Stavba	VŠCHT Praha – Rekonstrukce excelentních laboratoří	
Část	D.1.4.4.b1 – SSK	
Zpracoval	XXXXX	
<p>Odůvodnění, popis a technické řešení změn</p> <p>Na žádost investora bude realizována nová trasa optických kabelů z data centra do nového nástěnného rozváděče v místnosti B3-310. Rozváděč je dodávkou investora.</p> <p>V soupisu prací je odečtena metalická trasa kabelu UUTP z důvodu zkrácení tras k zásuvkám z rozvaděče v nové poloze.</p>		
Vliv na dopracování PD <i>(ANO/NE, kdo dopracuje, v jaké podrobnosti atp.)</i>	NE	
Dopad do smluvní ceny	CELKEM	59 256,74 Kč bez DPH
Dopad do smluvních termínů <i>(Vliv na harmonogram, termíny milníků, konečný termín)</i>	Dopad na termíny stavby Komentář:	ANO / NE
Přílohy <i>(soupis prací, zákres prací, fotodokumentace, zaměření...)</i>	1. Oceněný soupis prací, dodávek a služeb	
Schválil za zhotovitele		
XXXXX	Dne	Podpis
Schválil za TDS		
XXXXX	Dne	Podpis
Schválil za GP

Akce: VŠCHT Praha – Rekonstrukce excelentních laboratoří

Změnový list: **14 úprava pro parapetní žlaby**

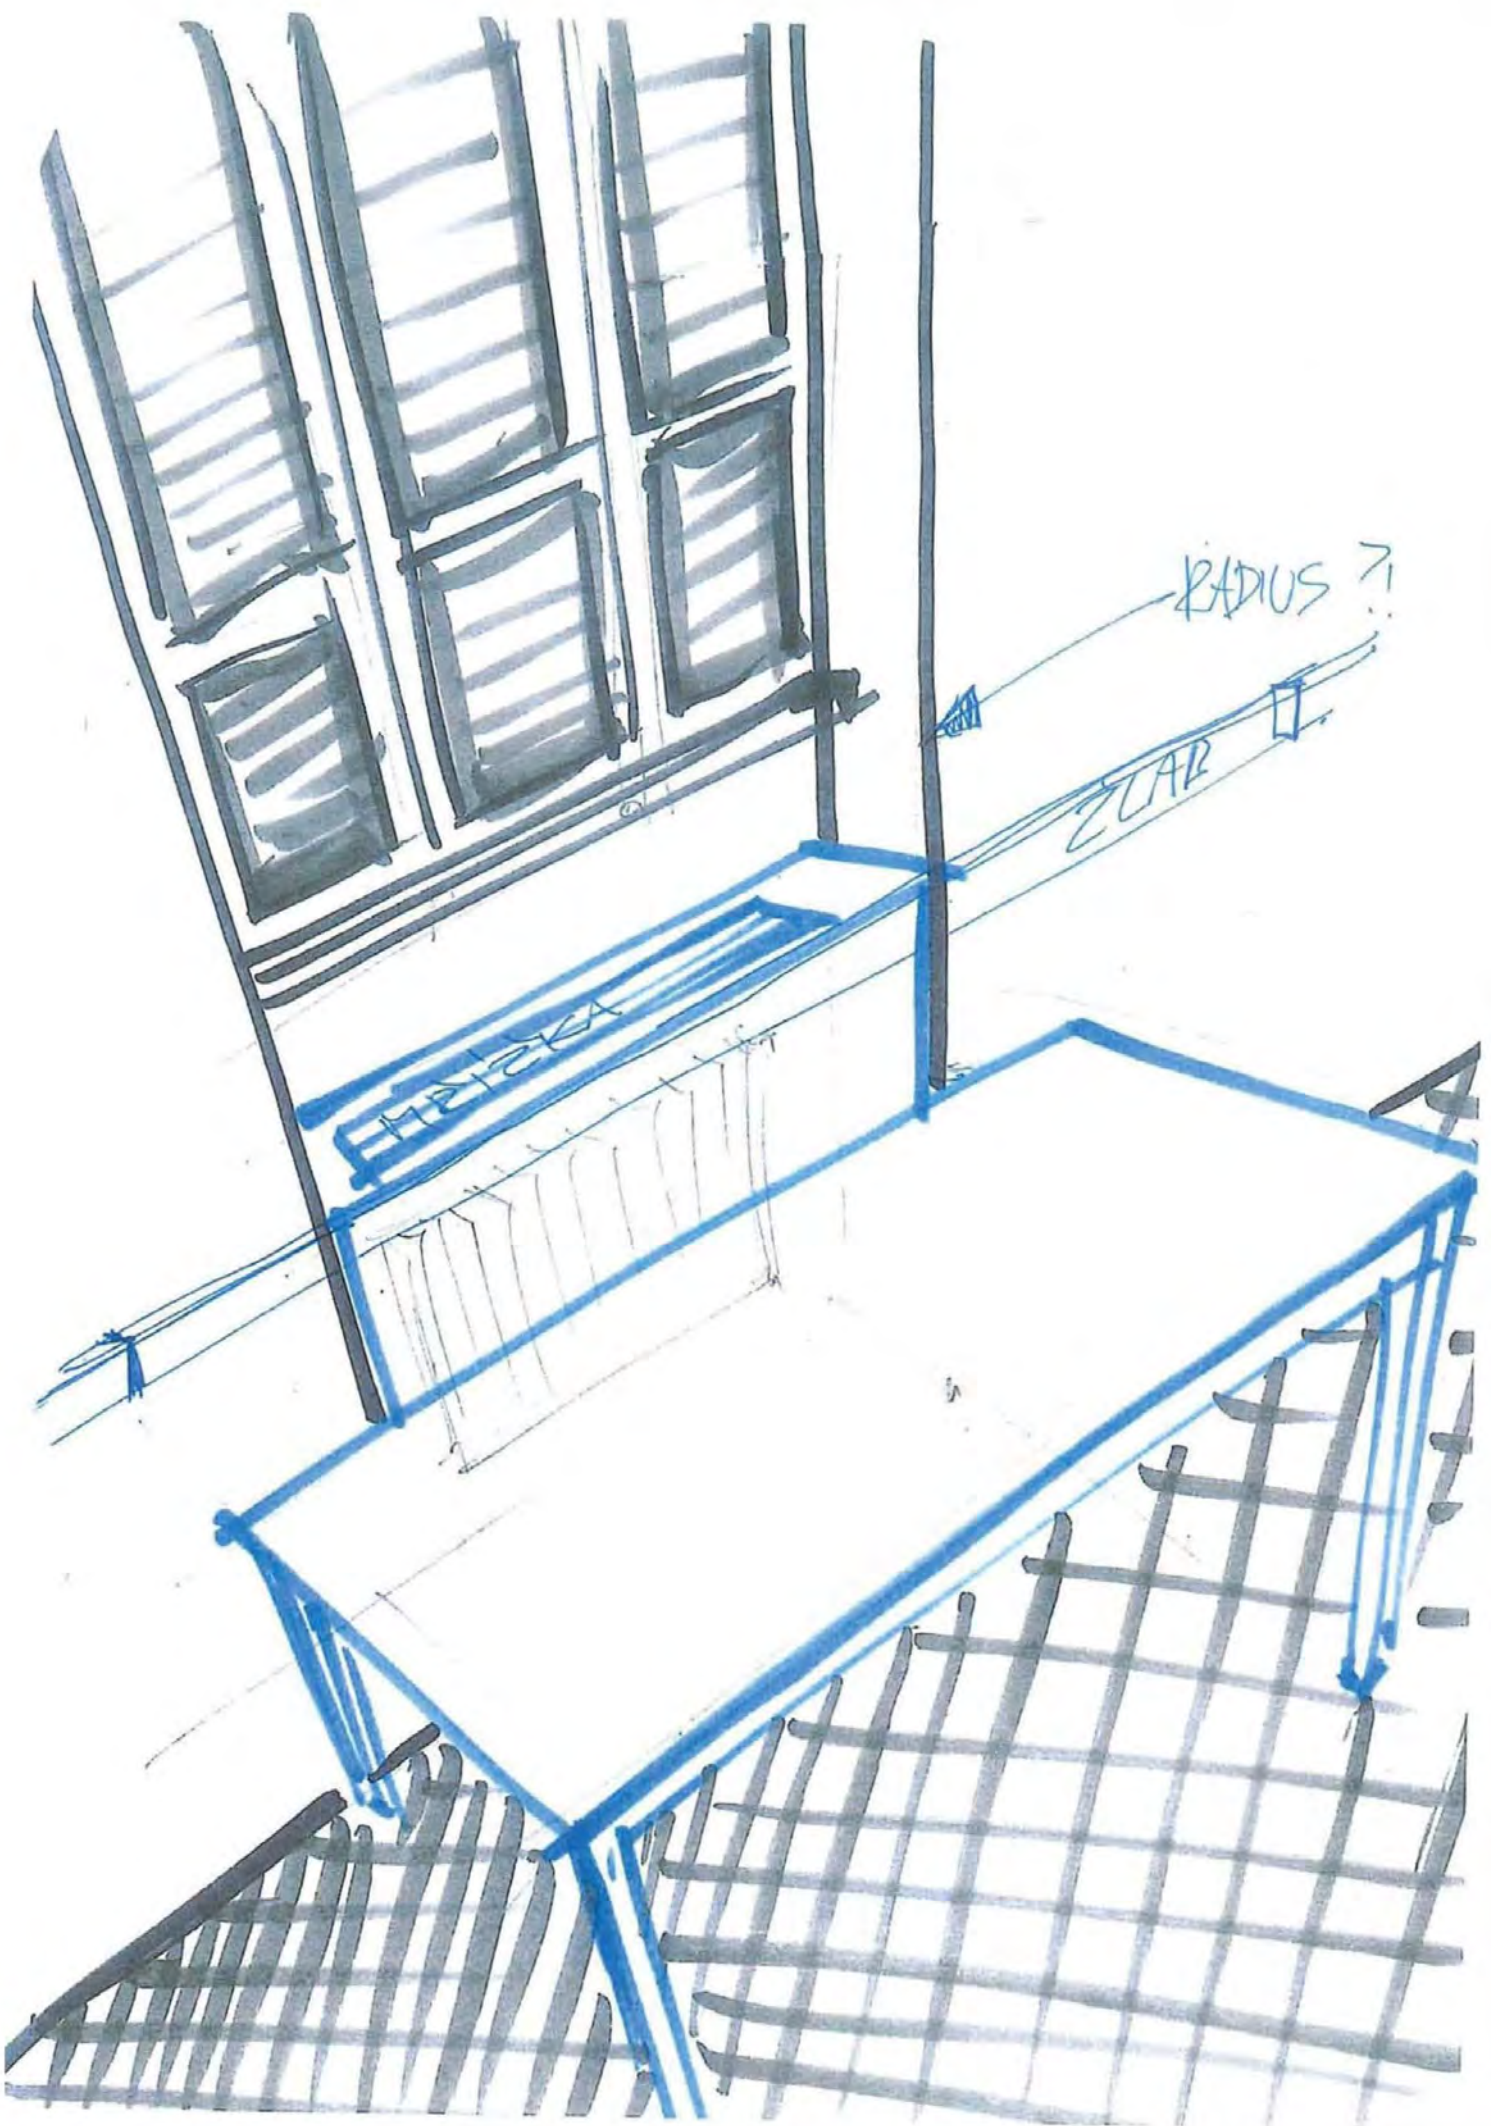
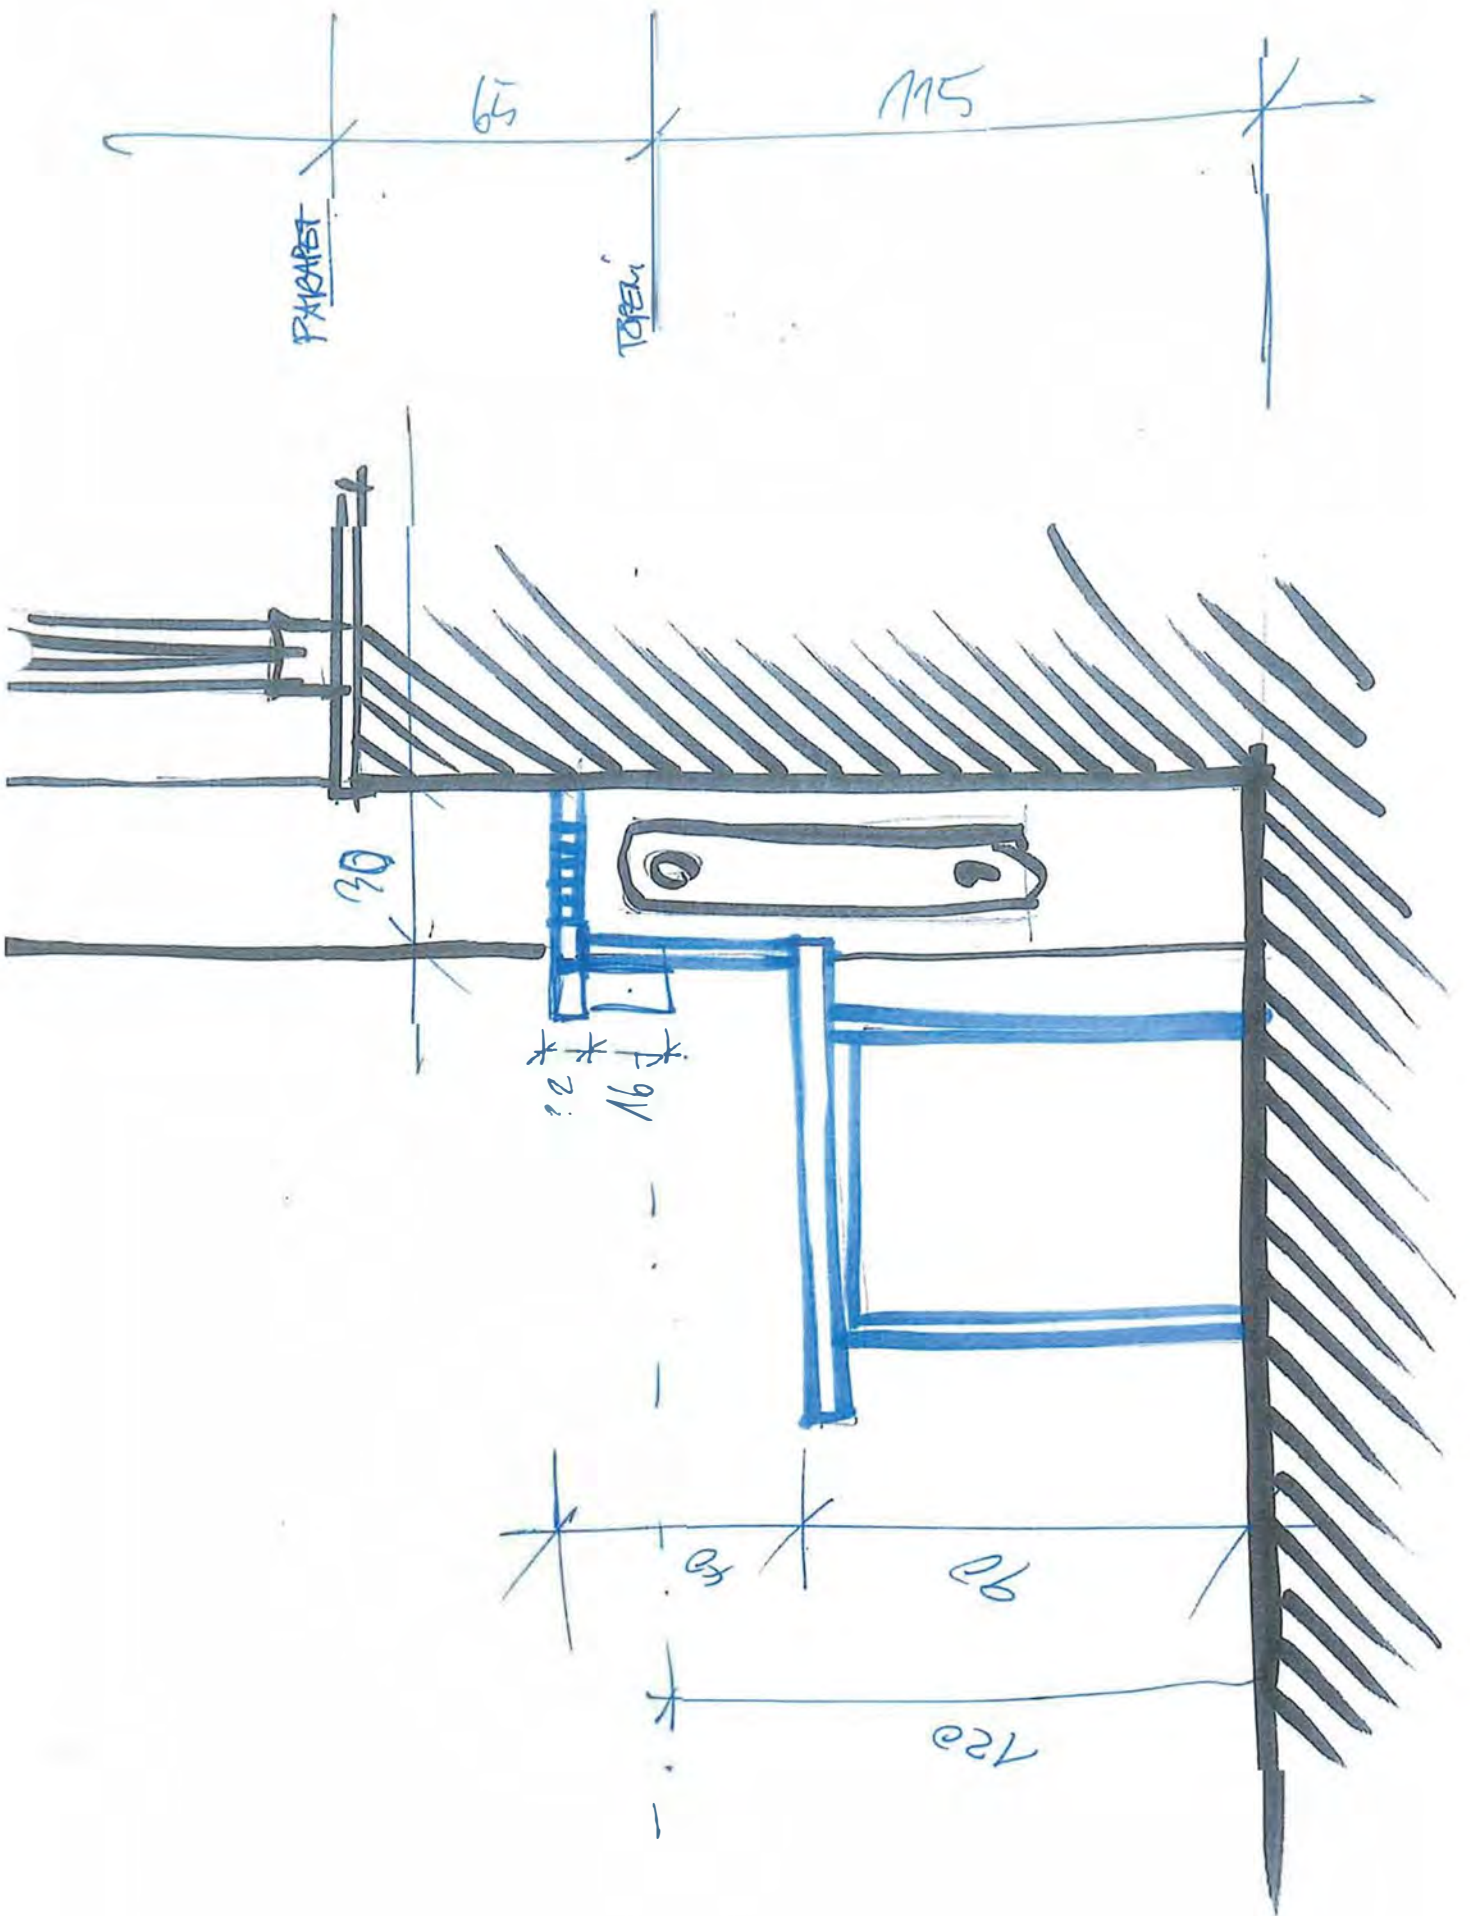
Stavba	VŠCHT Praha – Rekonstrukce excelentních laboratoří	
Část	D.1.4.4a – Silnoproud	
Zpracoval	XXXXX	
<p>Odůvodnění, popis a technické řešení změn</p> <p>V místnostech B2-149, B2-150 a B2-151 jsou u celkem 6 oken potřeba provést truhlářské konstrukce pro osazení rovně průběžných parapetních žlabů se zásuvkami. Na stavbě bylo se zástupcem investora domluveno, že konstrukci bude tvořit jak svislá deska, tak deska vodorovná. Do vodorovné desky bude osazena větrací kovová mřížka pro zajištění funkce topení tělesa pod ní. Barva pohledových lamino desek bude W1000 PM/ST2 premiově bílá, aby ladila s bílou výmalbou stěn.</p>		
Vliv na dopracování PD <i>(ANO/NE, kdo dopracuje, v jaké podrobnosti atp.)</i>	NE	
Dopad do smluvní ceny	CELKEM	48 141,45 Kč bez DPH
Dopad do smluvních termínů <i>(Vliv na harmonogram, termíny milníků, konečný termín)</i>	Dopad na termíny stavby	ANO/ NE
	Komentář:	
Přílohy <i>(soupis prací, zakres prací, fotodokumentace, zaměření...)</i>	<ol style="list-style-type: none"> 1. Oceněný soupis prací, dodávek a služeb 2. Umístění v půdoryse 3. Skica vzhledu
